**Projet chalet aux Mosses, parcelle 3221**

**Mise à l'enquête municipale-15.2022-RF 3221-CAMAC 210861-V2.1**

Liste des Versions - Modifications

Liste des Comparaison avec le plan d'implantation initial BSA 2134-4011

Liste des Couvert à véhicules -

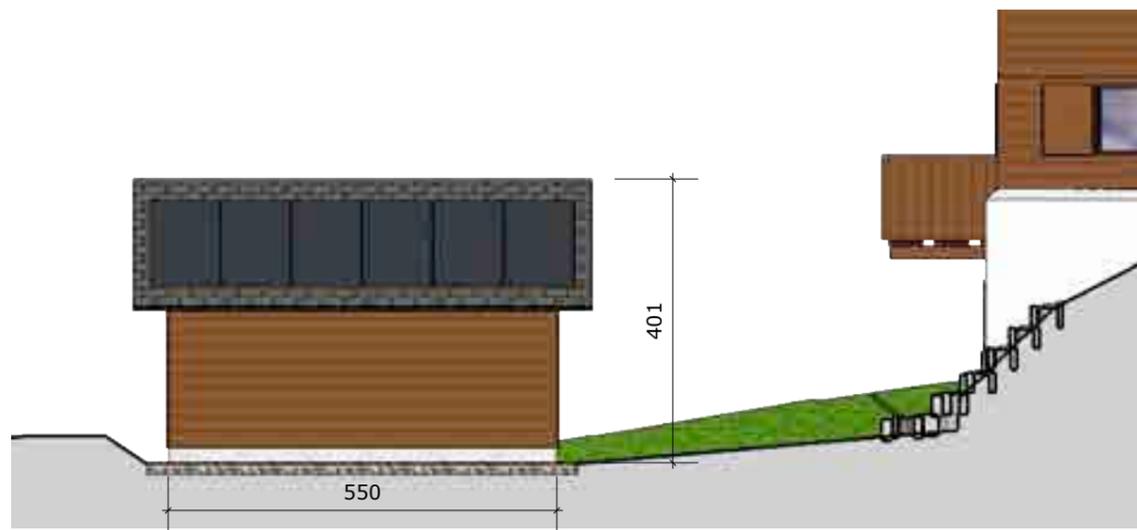
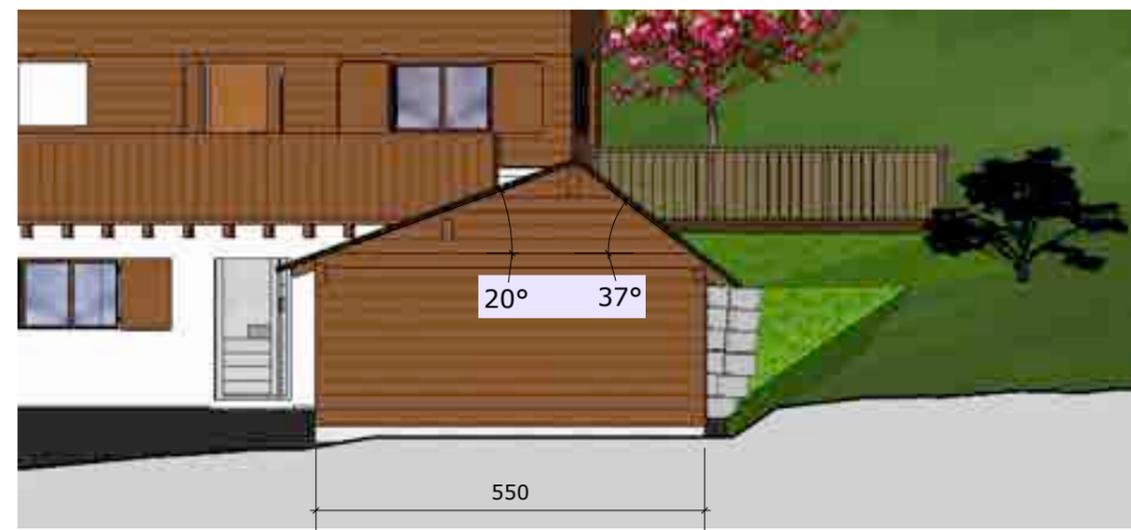
6 panneaux solaires photovoltaïques sont ajoutés au projet, sur la toiture sud du couvert car plus accessibles en hiver afin d'être déneigés. Afin de permettre un **meilleur rendement des panneaux photovoltaïques** l'inclinaison optimale du pan sud est de 37.5° alors que celle du pan nord est de 20°. Cela permet aussi de **minimiser la hauteur de la toiture et faciliter le déneigement**. Cette asymétrie des pans nécessite donc une dérogation au RPPA.

Une version symétrique des pans avec la pente maximale autorisée de 26°, serait 11 cm plus haute et le rendement des panneaux photovoltaïques serait réduit de 2.5 %.
